**PROVINCIA DI BRINDISI**

OGGETTO: [ID_VIP: 7417] Wood Solare Italia S.r.l. - provvedimento unico in materia ambientale PNIEC PNRR ai sensi dell'art. 27 del D.Lgs. 152/2006 relativa al progetto per la realizzazione di un nuovo impianto agro- fotovoltaico, della potenza di 55 MW, unito alle opere di connessione alla RTN, da realizzarsi nel Comune di Latiano (BR).

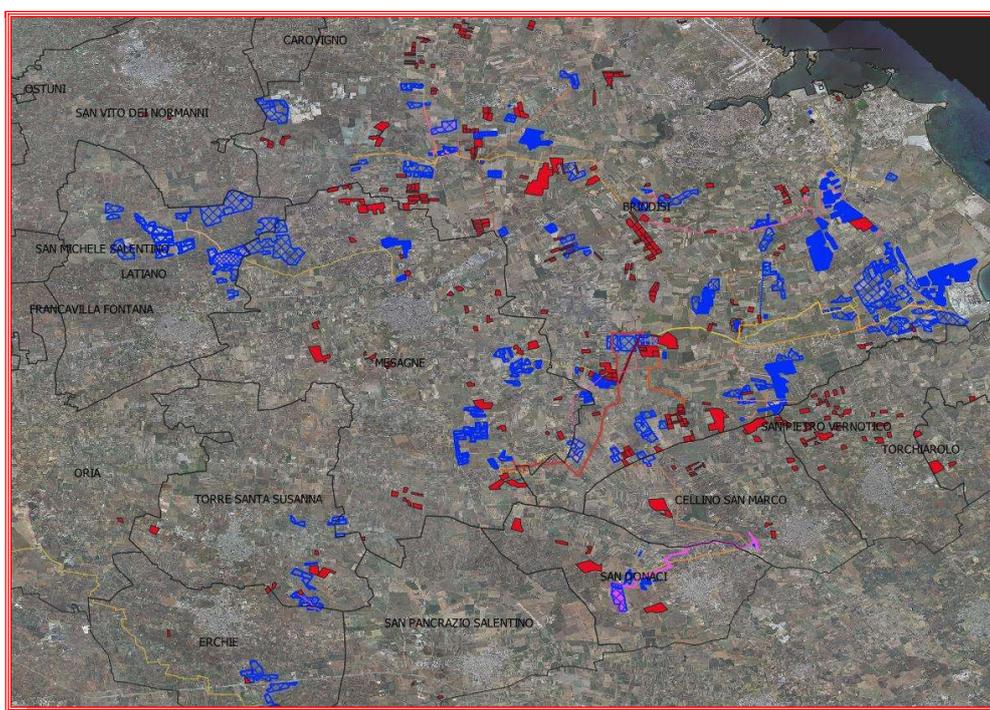
- il territorio della Provincia di Brindisi è interessato a far data dal 2019 da oltre n. 100 istanze volte alla realizzazione ed esercizio di impianti di produzione di energia elettrica da fonte rinnovabile, incluso agrivoltaico, su suolo agricolo;
- la potenza totale relativa a dette istanze nel complesso è pari a oltre 2000 MW per un'estensione areale complessiva pari a circa 2700 ha;
- gli impianti già installati (in rosso) e quelli per i quali è stata presentata istanza di autorizzazione (blue) risultano maggiormente e significativamente addensati nel Comune di Brindisi e nei Comuni ad esso limitrofi come si evince dalla rappresentazione cartografica di seguito riportata;
